Bayonne le 18 août 2014

**Objet :** Dossier de demande de modification des conditions d'exploitation et de remise en état présenté par la société Soubercaze et Fils SARL pour la carrière à ciel ouvert de calcaire sise sur le territoire de la commune de Rébénacq au lieu dit « Coustey »

**-- RAPPORT DE L'INSPECTEUR DE L'ENVIRONNEMENT --**

#### III.1. Nouveau phasage

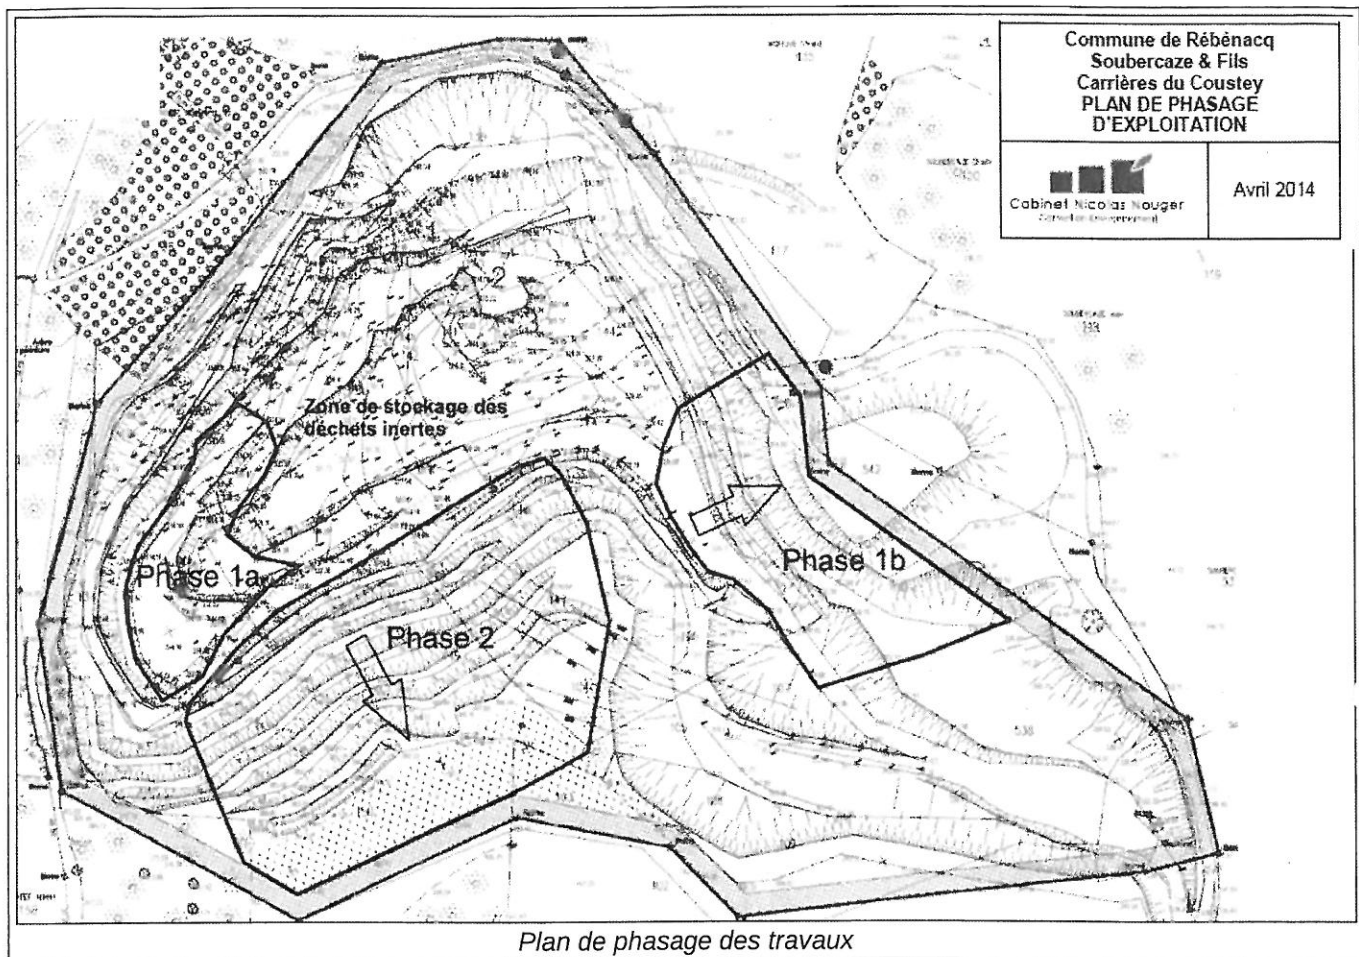
Les modalités d'extraction restent inchangées : abattage par tirs de mines verticales profondes, reprise à la pelle hydraulique et acheminement du tout venant par tombereaux jusqu'à l'installation de traitement. La cote minimale du fond de fouille restant limitée à + 315 m NGF.

L'exploitation se poursuivra dans le secteur nord-ouest, puis évoluera dans la partie orientale, où les fronts n'ont pas atteint leur position définitive. En dernier lieu, l'exploitation reprendra les anciens fronts au sud-ouest, après avoir procédé aux travaux de découverte du gisement pour un volume estimé à 150 000 m<sup>3</sup>, afin de les pousser jusqu'à leurs positions définitives.

Figure 25 : plan de remise en état proposé

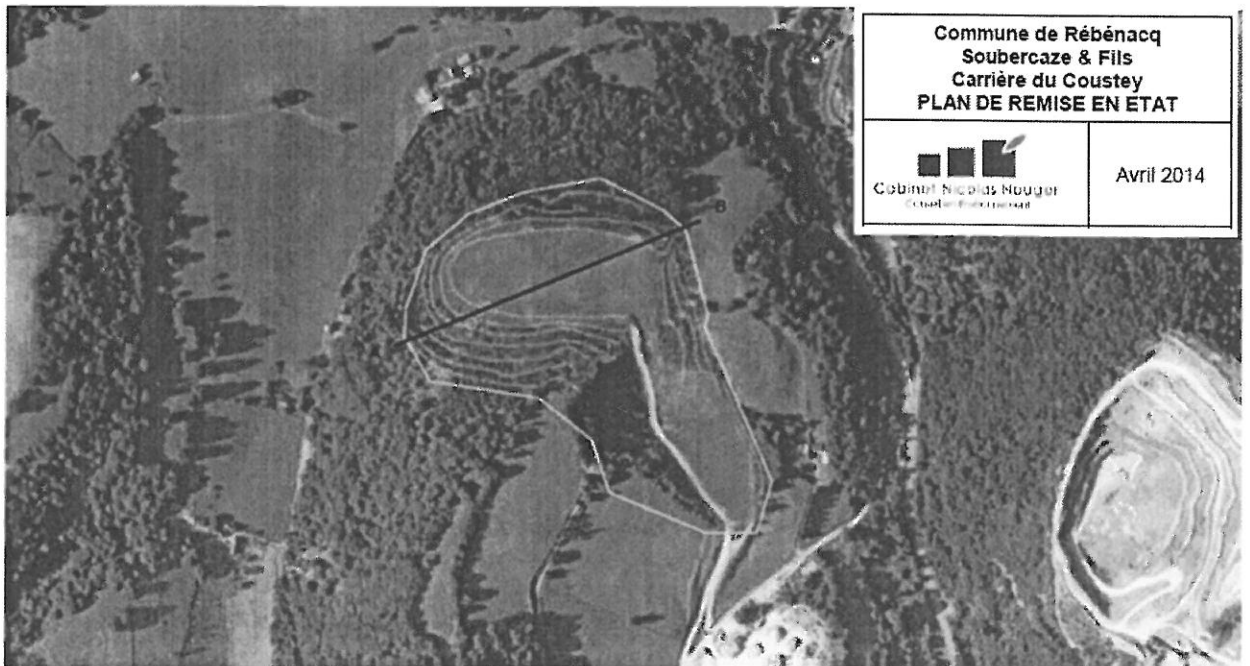
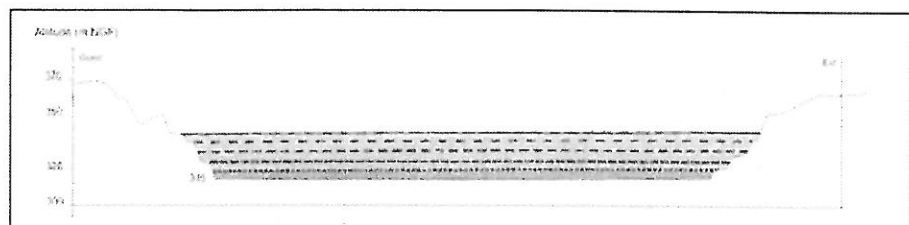
L'apport de déchets inertes extérieurs pour le réaménagement de la carrière va modifier l'aspect final du site tel qu'il était prévu initialement. Toutefois l'arrêté préfectoral n°94/ENV/07 ne fixe aucune prescription particulière pour la remise en état du site et le dossier de demande d'autorisation du 29 avril 1993, prévoit que le carreau sera remblayé avec les déchets d'exploitation puis, régalé pour initialiser la végétation de manière à alterner un espace de pelouse et des plantations arbustives ; la terre sera régalée sur les banquettes ; et dans l'optique de la création d'un mini-parc naturel géologique, certaines zones seront laissées brutes.

Au niveau du carreau d'extraction, la surface sera progressivement remblayée jusqu'à une cote voisine de 343 m NGF, limitant ainsi l'effet de « fosse » et d'encaissement de la zone nord. Une couverture de 20 à 30 cm de terre végétale sera régalée sur la plate-forme remblayée, puis, ensemencé en prairie.

Autour de la plate-forme, les fronts seront traités pour se raccorder à l'environnement existant autour de la carrière. Les fronts seront mis en sécurité par une purge soignée des blocs éventuellement instables, puis, laissés brut. Les banquettes seront végétalisées, plantées d'arbres et d'arbustes d'essences locales pour s'intégrer à l'aspect paysager local.
